**RESPUESTA A PRIMERA
SOLICITUD DE INFORMACIÓN
ACLARATORIA
Estudio de Impacto
Ambiental Categoría II**

**Extracción de Material
(Grava) del Río Tribiqué
para la Construcción del
Camino San José –
Calidonia – Platanares –
Pixvae**

AGOSTO 2022

- Plano de perfiles de corte y relleno

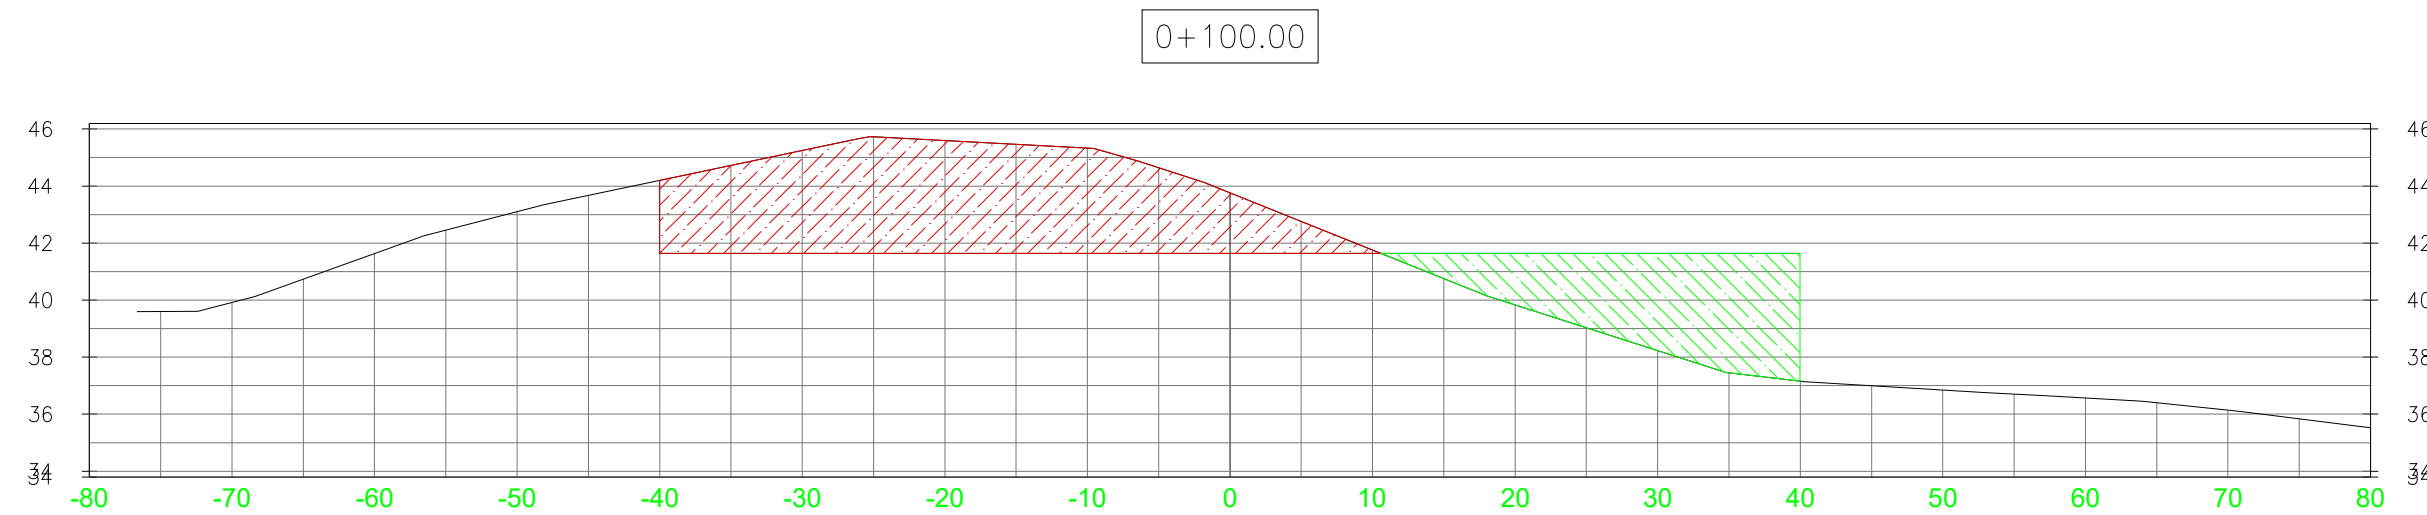
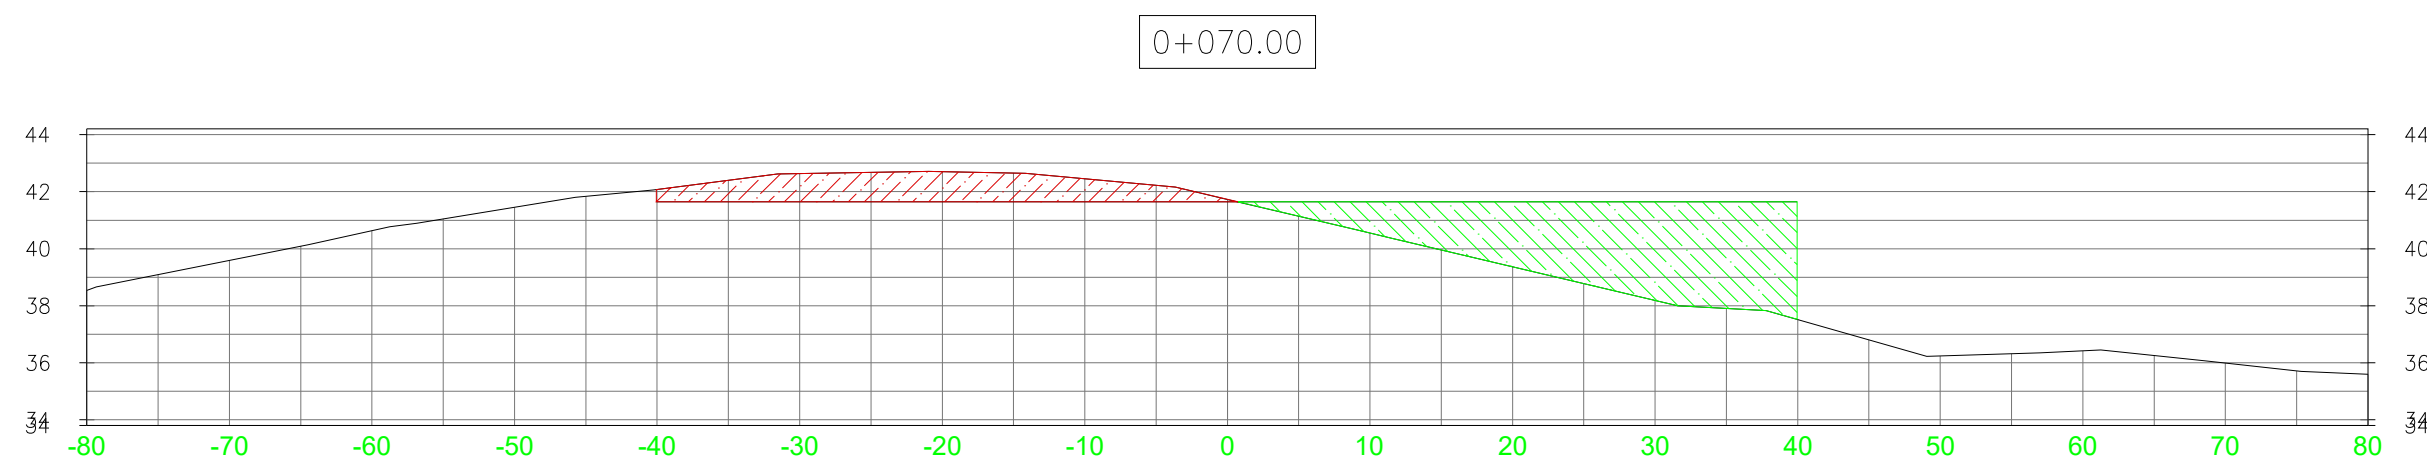
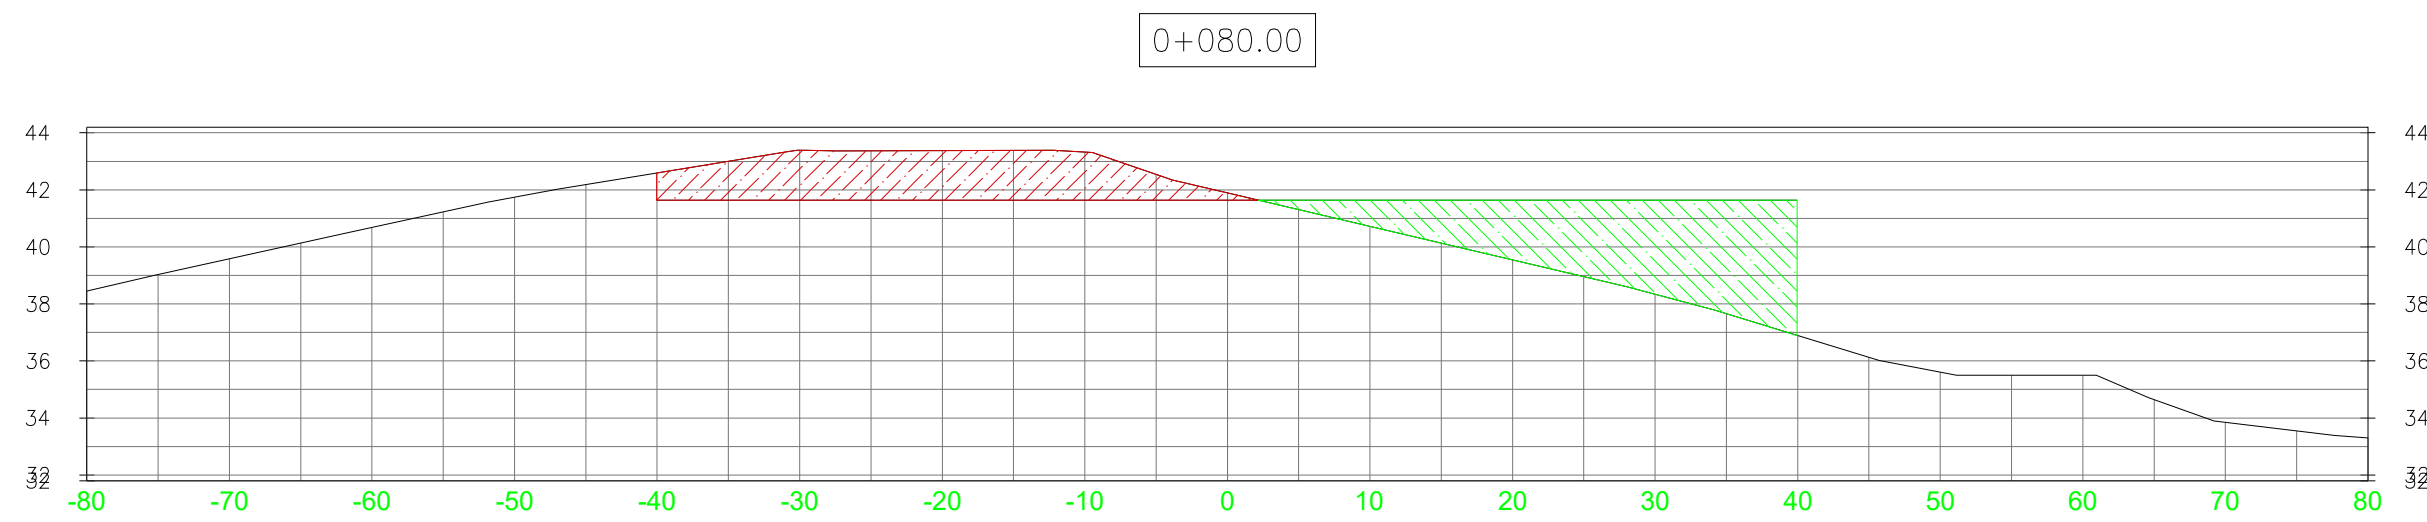
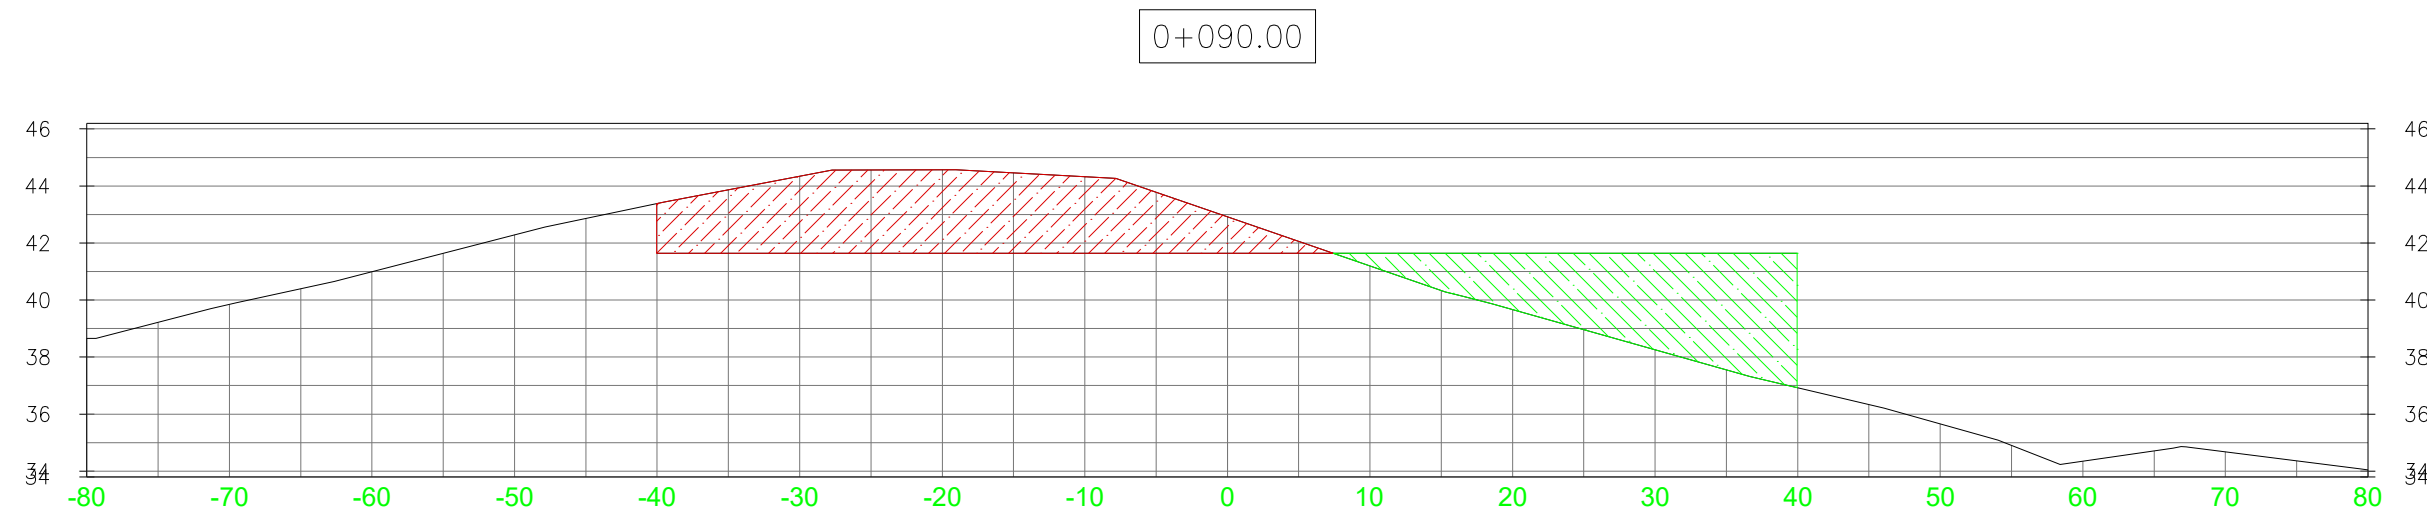
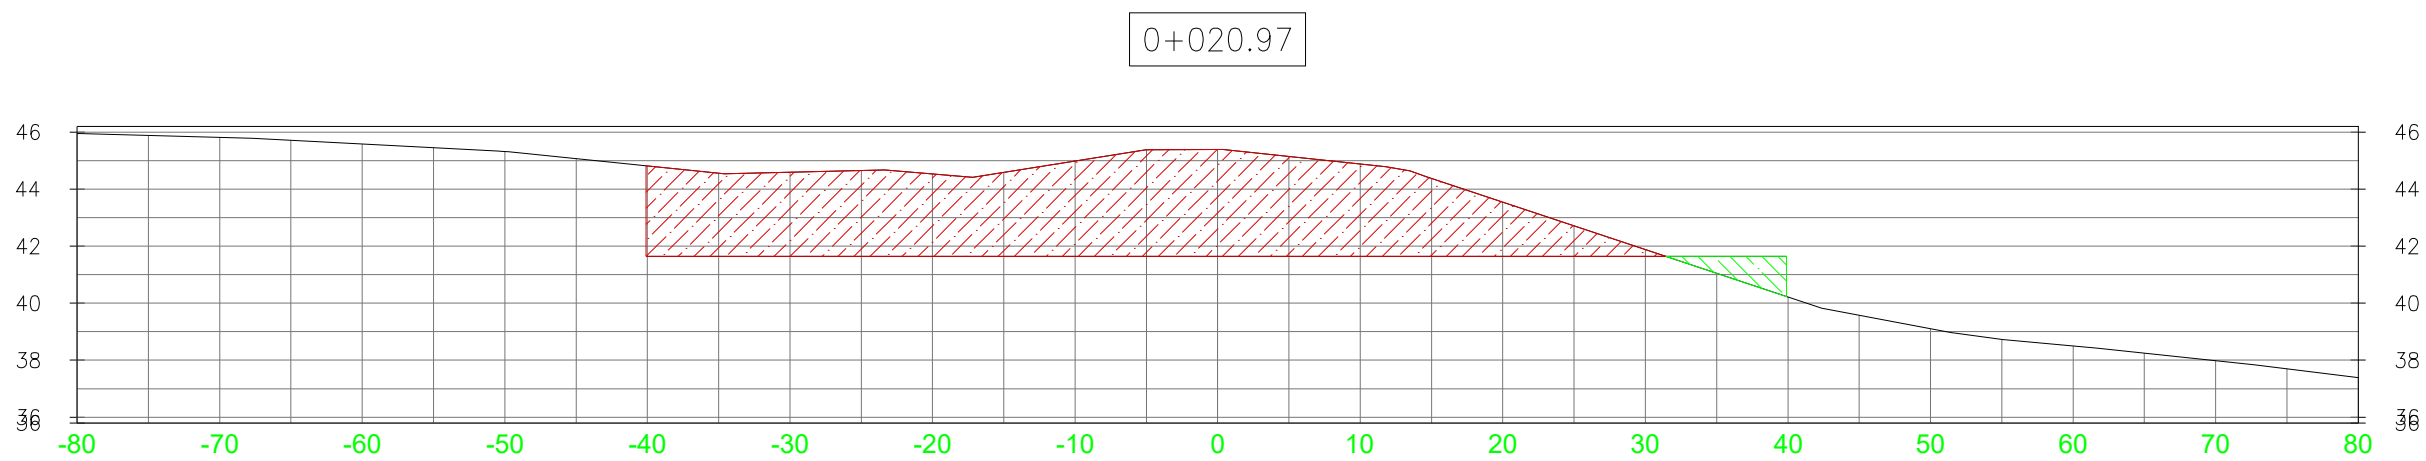
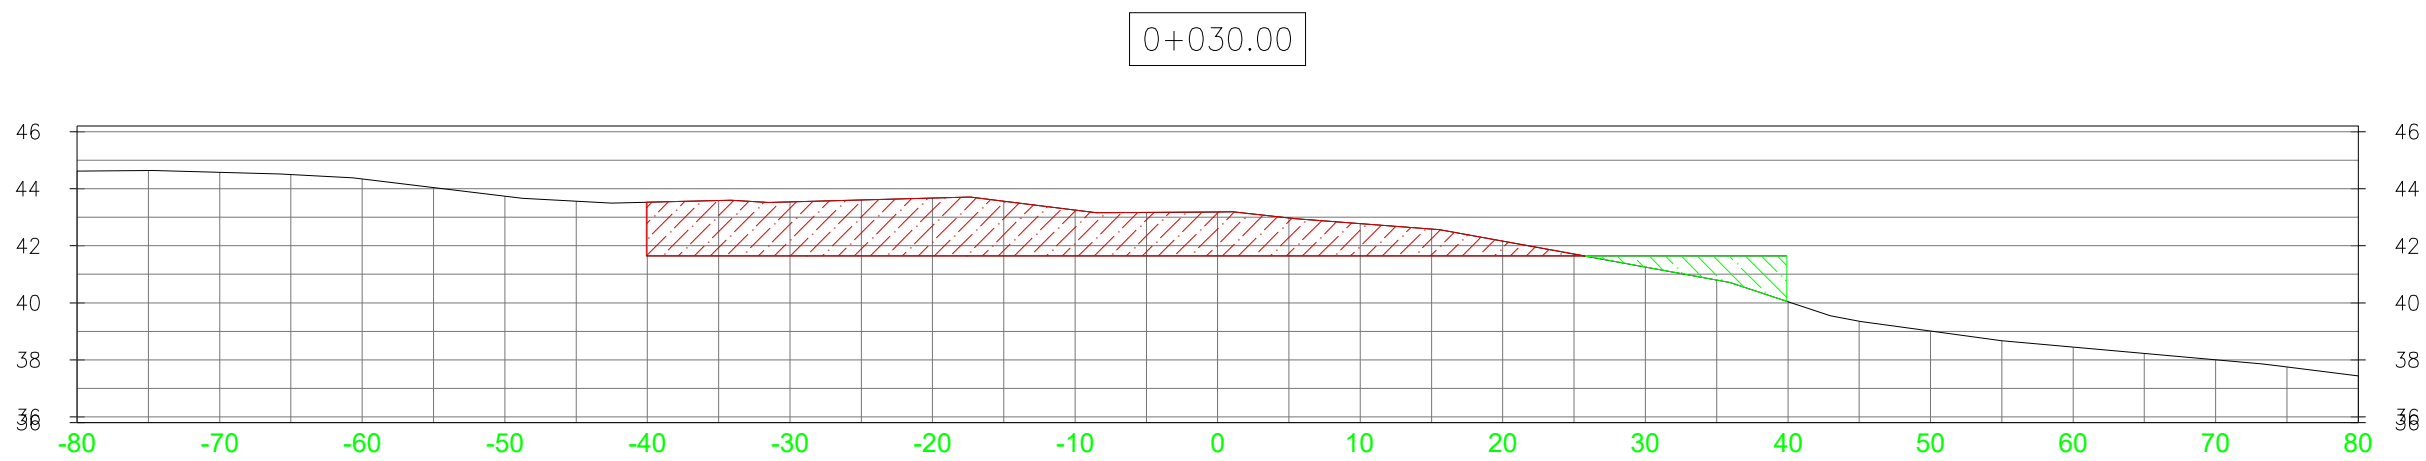
- i. En anexos se presenta el plano con los perfiles de corte y relleno del área donde se realizará un movimiento de tierra de 5289 m³ en corte, mismo volumen que será utilizado en zonas de relleno, lo cual genera un balance y no generará material adecente. Se muestran las secciones de corte y relleno con sus tablas y las curvas de nivel.

- Plano de Logística de Extracción

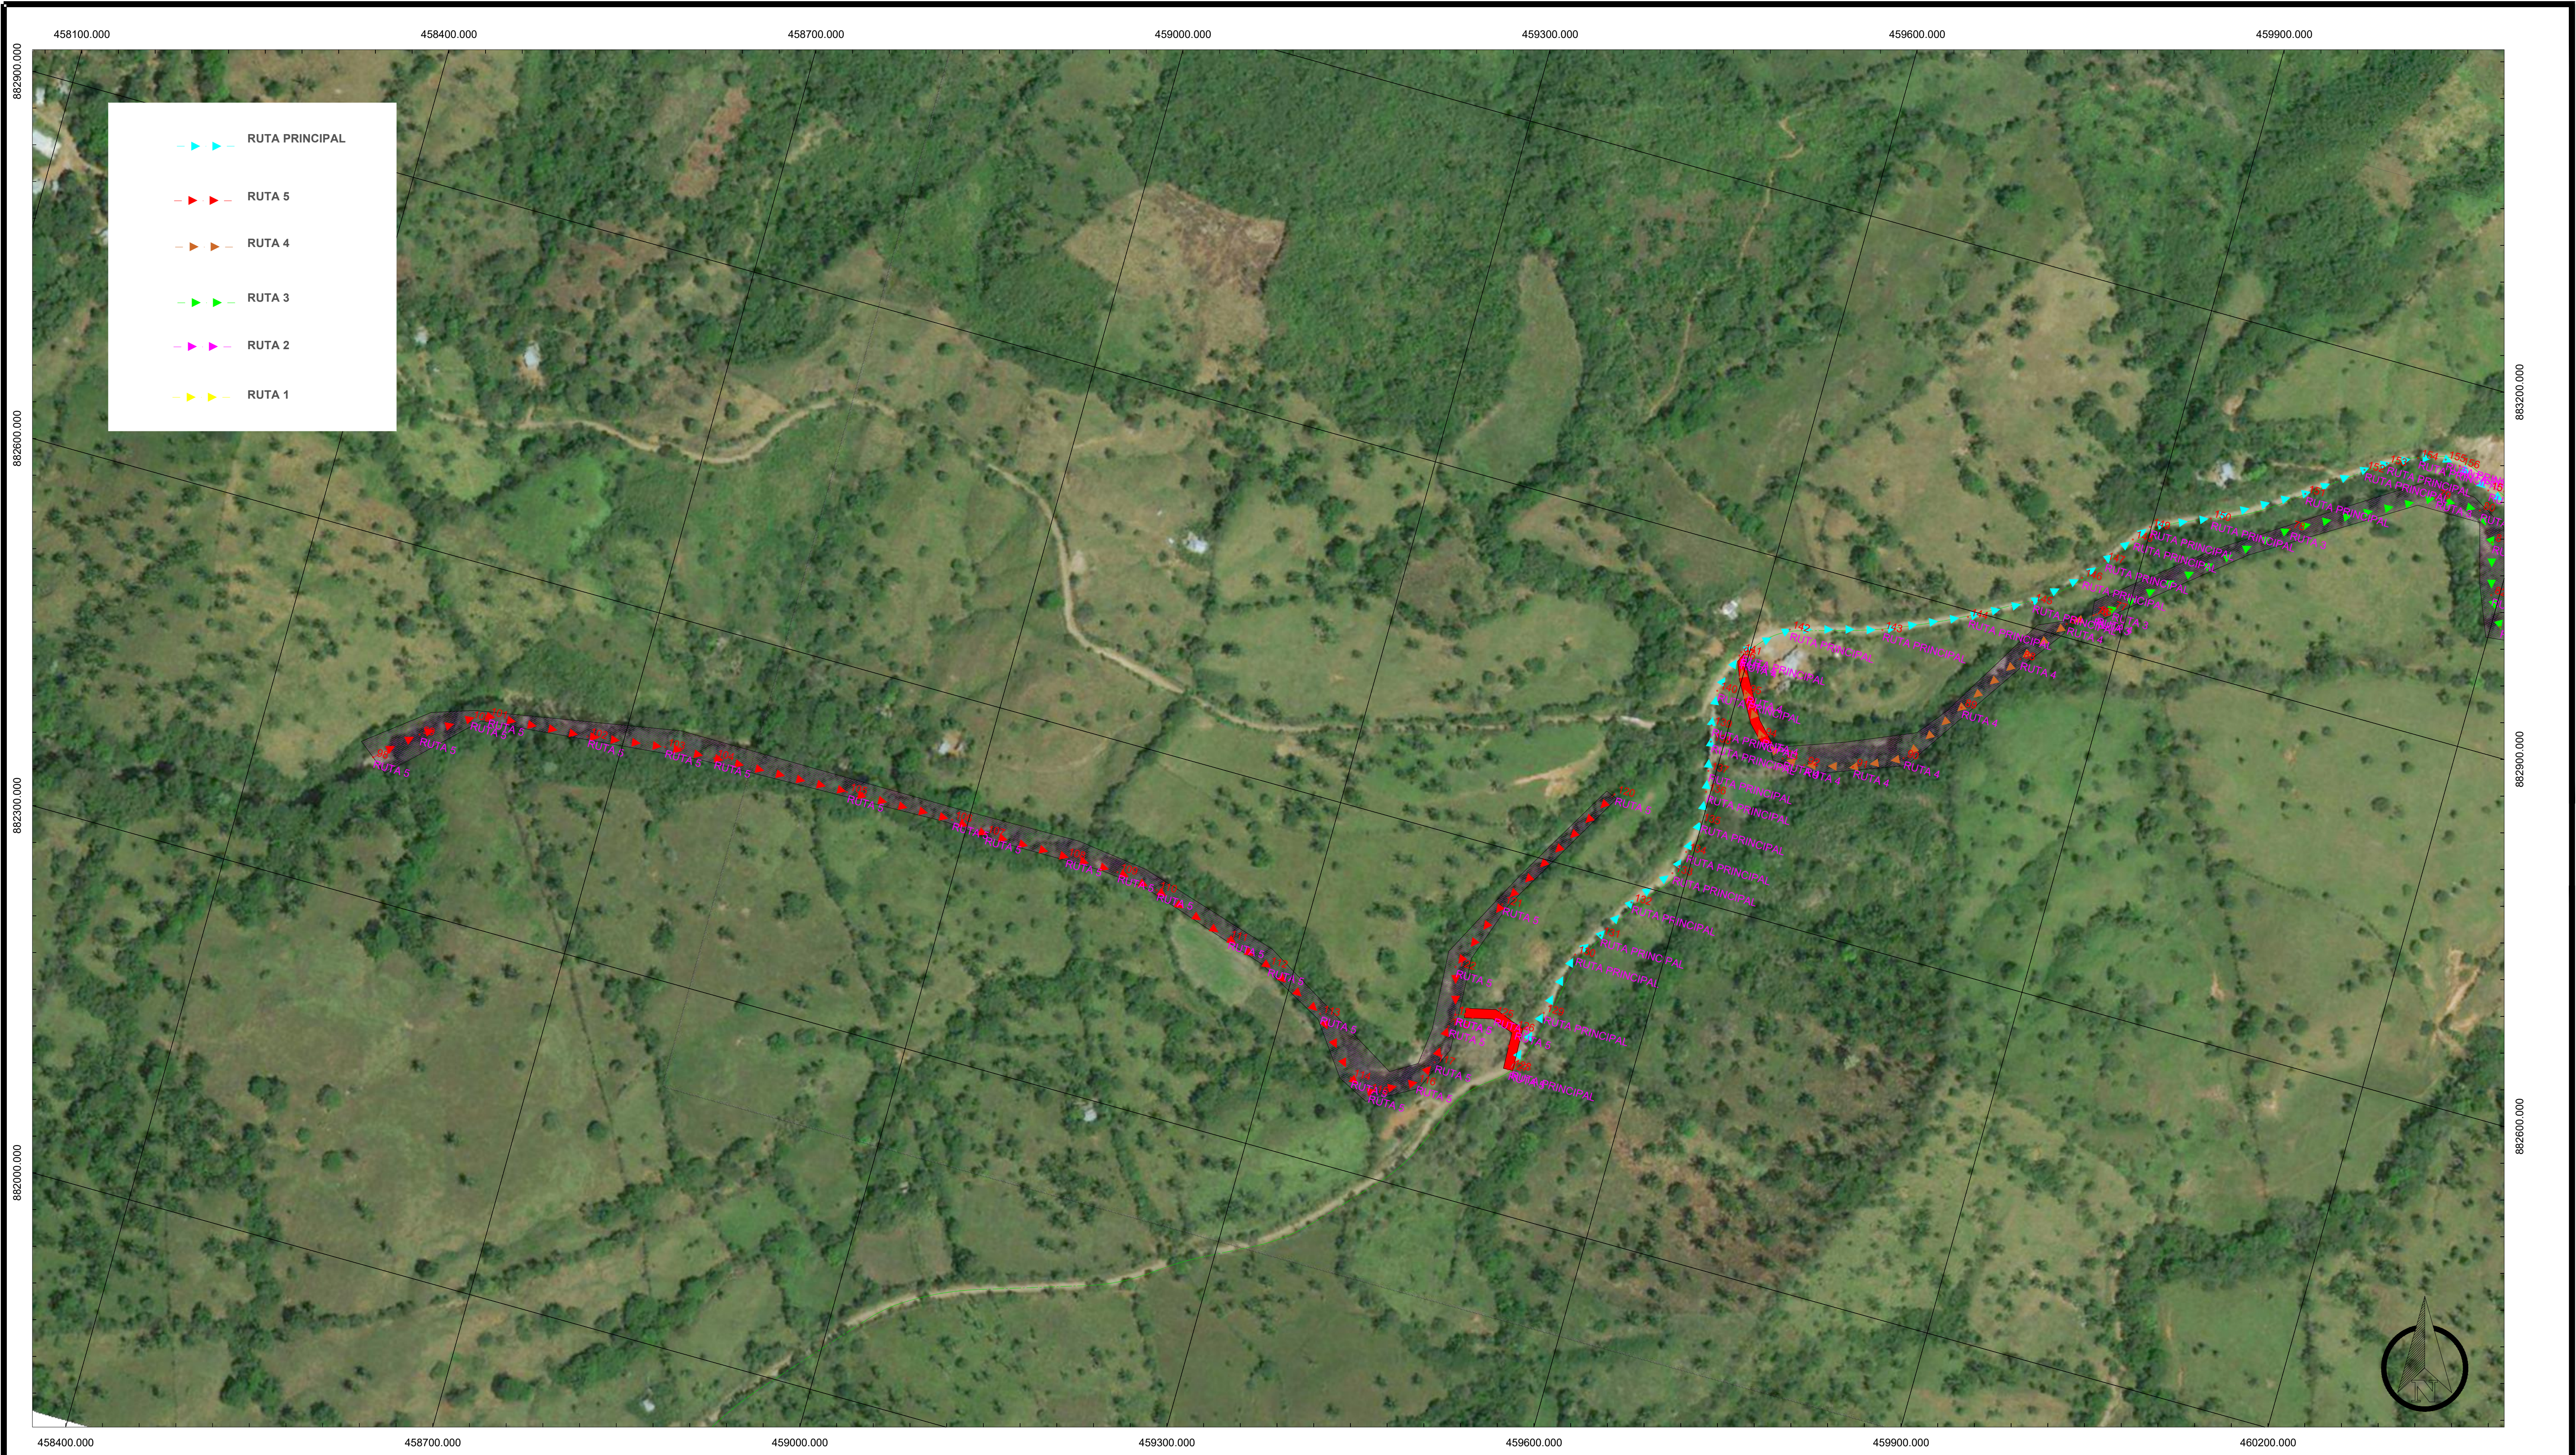
- d. Se adjunta plano de coordenadas y alineamiento a utilizar en la logística del transporte del material.
- e. No se generará material de descarte debido a que la mayoría de los playones o zonas de extracción se encuentran descapotadas.
